COMUNE DI NUORO

Oggetto: [ID 10974] “Istanza per il rilascio del Provvedimento di VIA-PNIEC nell’ambito del P.U.A. ai sensi dell’art. 27 del D.Lgs. 152/2006 relativa al progetto definitivo di impianto eolico “CE Nuoro Nord” con potenza complessiva di 46,2 MW nel Comune di Orune (NU) con opere di connessione alla RTN nel Comune di Nuoro (NU)”. Proponente: AEI WIND PROJECT VIII S.r.l. Osservazioni.

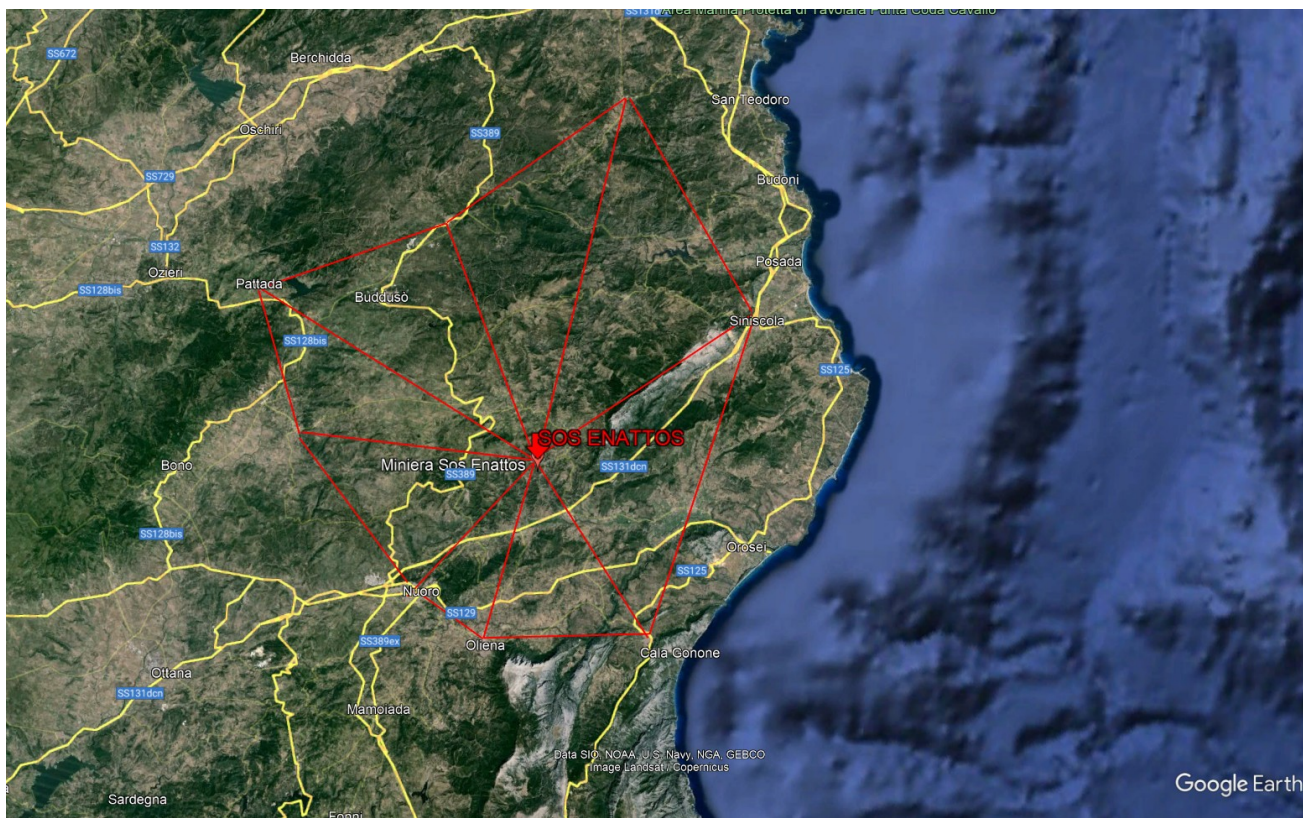
In particolare la figura seguente riporta per comodità l'area interessata e i Comuni ricompresi nell'intervento di cui sopra, denominato “Sos Enattos”.

Per i due Comuni di Nuoro e Orune, interessati quindi dal progetto, si ritiene opportuna la verifica dell'eventuale impatto acustico che il parco eolico denominato "Ce Nuoro Nord" potrebbe avere sulla realizzazione dell'Einstein Telescope, sia nella fase di realizzazione dello stesso che nella fase a regime. Il telescopio è infatti un'infrastruttura di rilevanza scientifica internazionale che per funzionare a regime necessita di una limitazione delle interferenze da parte delle attività circostanti, e che pertanto si trova in chiaro e diretto contrasto con la realizzazione del parco eolico di cui in oggetto e con la sua attività. L'importanza di tale infrastruttura, non solo dal punto di vista culturale e scientifico ma anche per le possibili ricadute economiche, mette nettamente in secondo piano quella del progetto di cui in oggetto, che non può e non deve inficiarne la realizzazione.
